泊発電所 3号炉審査資料	
資料番号	資料 3-11
提出年月日	令和5年3月15日

ヒアリングにおける指摘事項に対する回答資料

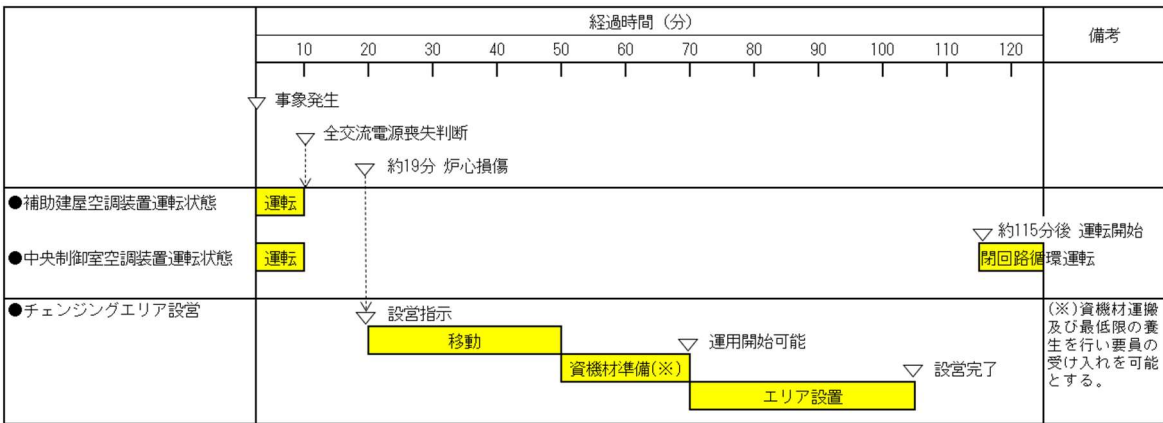
No. 230221-43	原子炉制御室等	比較表 1.16-30) チェンジングエリア設置に着手する時点で中央制御室の閉回路循環運転が行われているのか、また、これらを含めての約 100 分なのか、内訳を確認して説明すること。
---------------	---------	---

チェンジングエリアの設営は「原子力災害対策特別措置法」第 10 条特定事象が発生した場合に、放管班長が事象進展の状況（炉心損傷を判断した場合等）、参集済みの要員数を考慮して、チェンジングエリア設営すると判断した場合に着手する。設営着手の判断後、緊急時対策所から 3 号炉中央制御室へ要員が移動を開始し、資機材準備及び最低限の養生を行いチェンジングエリアの運用を開始するまでに約 50 分を見込んでいる。また、チェンジングエリアの全ての設営は設営着手の判断から約 100 分を見込んでいる。

中央制御室が設置されている原子炉補助建屋の補助建屋空調装置及び中央制御室空調装置は全交流動力電源喪失時には停止するが、事象発生から約 115 分後には中央制御室空調装置による閉回路循環運転が開始される。ただし、炉心損傷タイミングは事故事象により異なるため、チェンジングエリアの設営タイミングと閉回路循環運転の開始タイミングが前後する場合がある。

例として、下図に原子炉格納容器の過圧破損事象と過温破損事象時のタイムチャートを比較する。チェンジングエリアについては、補助建屋空調装置及び中央制御室空調装置が停止中は設営箇所が無風状態のため設営に支障はなく、閉回路循環運転中であっても設営箇所では風を感じ程ではないため設営に支障はない。また、このような空調状態においてチェンジングエリアの運用を開始しても無風状態又は適切な風の流れを確保できることから、防護具の脱衣及び身体サーベイ等を実施することにより、中央制御室への汚染の持込みを防止することが可能である。
